# 日本航空 706 便 (MD-11 型機) 事故

機体メーカーからの技術情報を隠し  
人為ミスの結論先にありきの事故調査

99 - 8 航空事故調査報告書(航空事故調査委員会)

日本航空株式会社所属 ダグラス式 MD-11 型機 JA8580

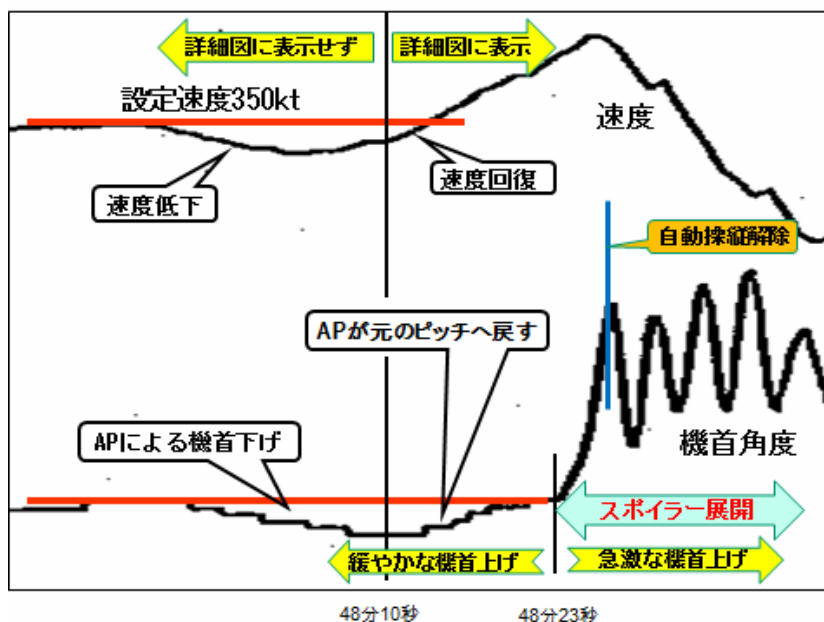
事故調査委員会の報告書(P31)によれば、「48分15秒から同16秒にかけて、機長側のコントロール・コラム・フォース(CWS-PITCH)が機首上げ側に顕著に変化し始めた。また、この頃から操縦桿の角度(CCP)も機首上げ側に顕著に増加し始めた。これらは、速度の増加を抑えるために機首を上げようとして、機長が操縦桿を引いたものと推定される」と記述し、48分15秒頃から始まった機首上げを「速度増加に対応するための、機長の意図的な操作」と推定しています。その理由は、速度の増加が急だったため“あわてて自動操縦をつないだまま操縦桿を引いてしまった”のだろうと、事故調査委員会の加藤晋委員は法廷で証言しています。また、事故調査報告書には急激な機首上げの原因は「自動操縦装置がディスコネクトしたため、機長の機首上げ効果を抑制していた同装置の働きがなくなり、同機の急激なピッチアップが発生した」と記述されています。

日乗連の調査チームでは、機首の動き方が2段階に変化していることに注目し、48分15秒から23.5秒頃と同23.5秒から26秒頃に分けて検証を行いました。

### 急激な機首上げ（48 分 23.5 秒～26 秒ころ）

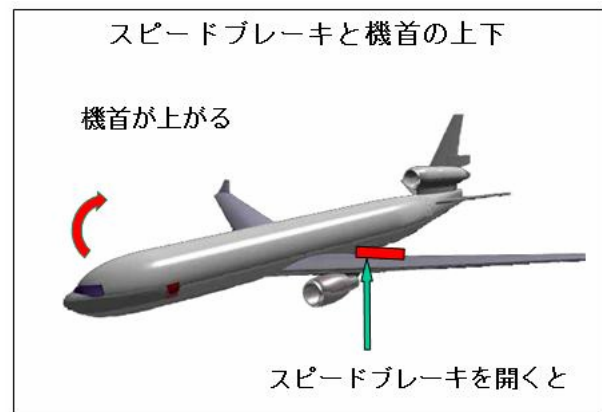
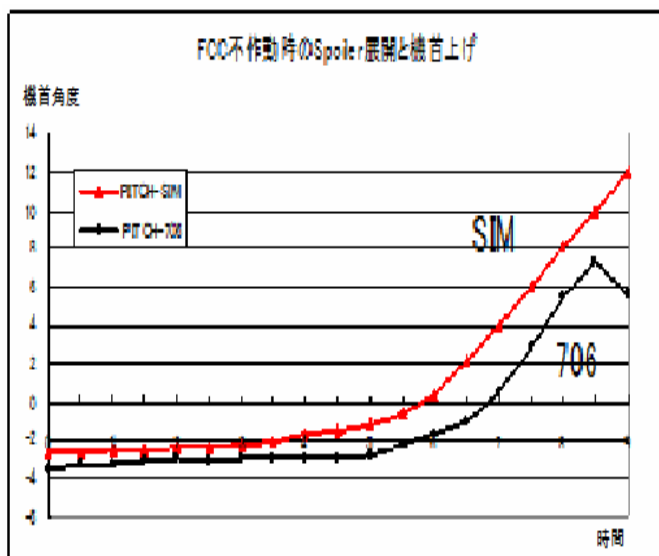
次に 48 分 23 秒過ぎからの“機首上げ後半部分”ですが、ここの機首の動きは非常に急激になっています。事故調査委員会はこの部分は「大きな力でオーバーライドしたために自動操縦が解除し、自動操縦装置による抑制がなくなったために生じた」と説明しています。しかし、飛行記録を見ると自動操縦は 26 秒過ぎに解除しており、機首が急激に上がっているのはその 3 秒ほど前です。自動操縦装置が解除した頃にはすでに機首は上がりきっているのです。急激な機首上げと自動操縦装置の解除とが無関係であることは、飛行記録を一見ただけで分かることで、この点は JL706 便事故裁判における名古屋高等裁判所の判決でも述べられています。

ではこの急激な機首上げはなぜ起きたのでしょうか。その要因の一つは“スピードブレーキ（翼上面の抵抗板）”の影響と考えられます。スピードブレーキを開くとかなりの機首上げが発生しますが、普通は自動操縦装置や LSAS という安定化装置によって自動的に修正されます。LSAS とは、手動操縦の時に機体を安定させるために働く安定化装置のことで、自動操縦コンピューター（FCC）の機能の一部を使っています。事故発生当時は気流が非常に乱れていた記録があり、自動操縦コンピューターは気流の乱れに対応しきれず、一時的に機能が停止あるいは動作が非常に緩慢な状態にな

なっていたと考えられます。速度が増加した時に機長が自動操縦装置への入力操作を行ったにもかかわらず、自動操縦装置が反応しなかったのもそのためだと考えられます。スポイラーの機首上げ効果が自動操縦装置によって修正されなかったために、機首は急激に上がってしまいました。日乗連の調査チームは、MD-11 型機のシミュレーターで“自動操縦コンピューターを機能停止させた状態でスピードブレーキを開く”実験をしたところ、JL706 便の飛行記録と全く同じ機首上げ傾向が再現できました。

### オーバーライドによる AP 解除であれば、通常は「ACO」の記録が残る

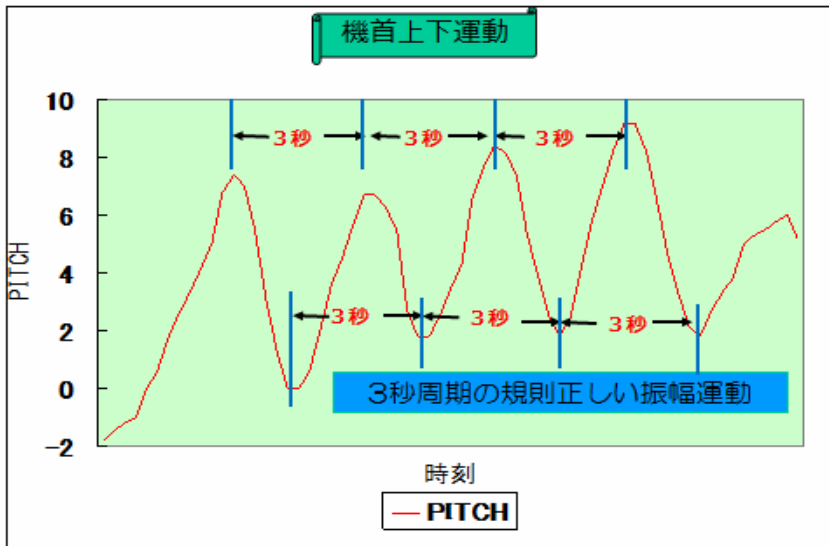
JL706 便事故調査報告書では、「AP をオーバーライドした場合は ECRM 機能により解除する」と一貫して記載していますが、日乗連が行った MD-11 型機のシミュレーターによる検証では、それが誤りであることが判明しました。

日本航空の運航技術部では一般的に「オーバーライドして操縦桿を引けば ECRM 機能で AP が解除する」と理解されていましたが、AP をオーバーライドで解除した場合、「ECRM」だけで解除するわけではなく、**多くの場合は「ACO」機能により解除することがシミュレーター実験によって判明しました。**

左の図は、自動操縦使用中に操縦桿を両手で強くひいて解除した場合の、自動操縦コンピューターに残る故障記録を MD-11 型機のシミュレーターによって 20 回繰り返し実験したものです。操縦桿をどんなに強く引いても解除までに最低 2 秒かかり、引き始めから解除まで 8 秒程度の比較的短時間に解除する場合は P-ACO (Pitch-ACO) により解除します。一方、ECRM により解除するのは 13 秒以上かけてゆっくり引いた場合であることを示しています。

操縦桿をゆっくりと引いた場合は、力が 45 ポンドを超える頃まで自動操縦は機体姿勢を維持して Pitch は変化せず、その後少し機首が上がって約 50 ポンドの力で ECRM 機能により AP が解除します。それに必要な時間は最短で約 13 秒でした。もっと大きな力で操縦桿を速く引くと、力が 20 ポンドを超えたところから機体 Pitch が上がり始めますが、機首が上がるために機体にかかる G (重力加速度) が制限を超え、ACO 機能によって AP が解除することがわかりました。

JL706 便では操縦桿に 5~20 ポンド程度の力が加わっている時に機首が上がり始め、その後、突然急激に機首上げが生じてその 3 秒ほど後に操縦桿に 25 ポンドを超える力が加わり、その 1 秒ほど後に自動操縦が解除しています。

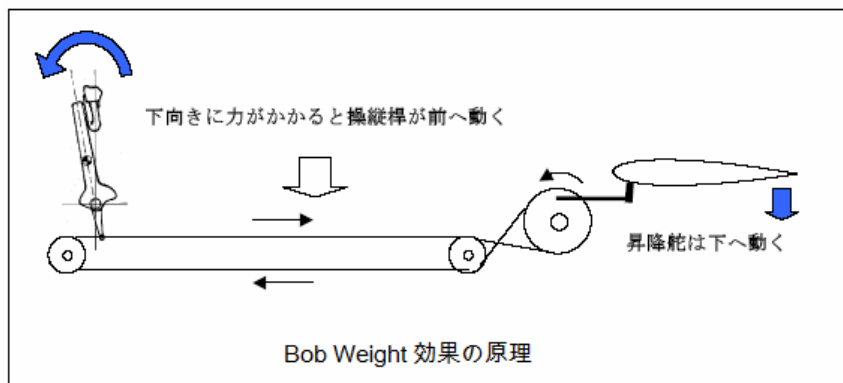
事故調査報告書の 38 ページに機首変動の繰り返しについての記述がありますが、そこにはダグラス社の情報として「操縦士が修正操作を行うまでに 0.2 秒の時間遅れがある。操縦士が操作を開始してから実際に昇降舵が動くまでの時間遅れは 0.2 秒である。昇降舵が動き始めてから機首角度が変化するまでに 1.5 秒の時間遅れがある」との記述があります。これによれば、MD-11 型機を手動操縦で機首角度を動かす場合は  $0.2 + 0.2 + 1.5$  秒、つまり 1.9 秒必要になり、機首上げと機首下げを続けて行う場合はどんなに早くても  $1.9 \times 2 = 3.8$  秒必要です。それより早く機首を上下させることは、機体の操縦特性上できないわけです。しかし、JL706 便では 3 秒周期で機首が変動しています。ここで、この動きが LSAS による電気信号で発生したとすれば、LSAS は直接昇降舵の駆動装置を動かしますので、人間の反応時間の 0.2 秒と操縦系統の機械的な作動遅れの 0.2 秒がなくなり、機体の運動特性による 1.5 秒の遅れのみで動くこととなり、ちょうど 3 秒周期で機首が振動することになります。これは JL706 便の状況とぴったり符合します。

### = 垂直方向の風の変化について =

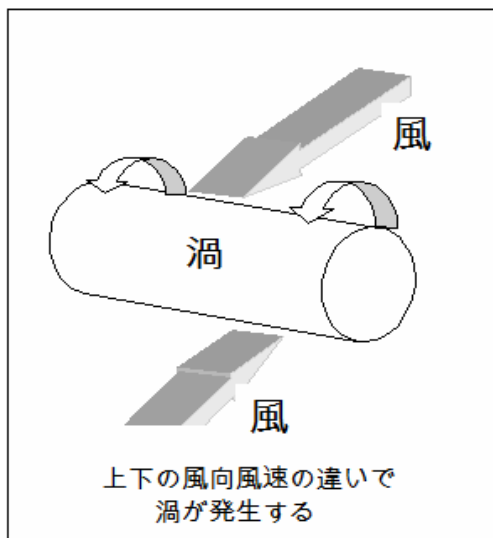
事故調査では“水平方向”の風の変化があったと認定しているものの、“垂直方向”の風の変化については「無視できる」と述べています。

つまり、“水平方向の風の変化は、自動操縦装置の速度維持能力を超えたもの”であったために、自動操縦装置が設定速度を守れなかったのは当然。また、“垂直方向の風の変化は無視できる”、したがって“JL706 便の機体姿勢の変動はパイロットの操作によるもの”との結論に結び付けているわけです。

しかし、事故当時の名古屋近辺に“雷注意報”が出されていたということは、上空に強い上昇気流があったことを意味しており、渦が形成される状況があったはずで、JL706 便事故は、機体が空気の渦に遭遇して前後・上下に揺さぶられたことと、機体の不安定な飛行特性や LSAS と呼ばれる安定化装置が相乗的に作用した結果と考えられ、気流の変化に対する検証は徹底的に行われる必要がありますが、調査ではその影響を初めから無視しています。
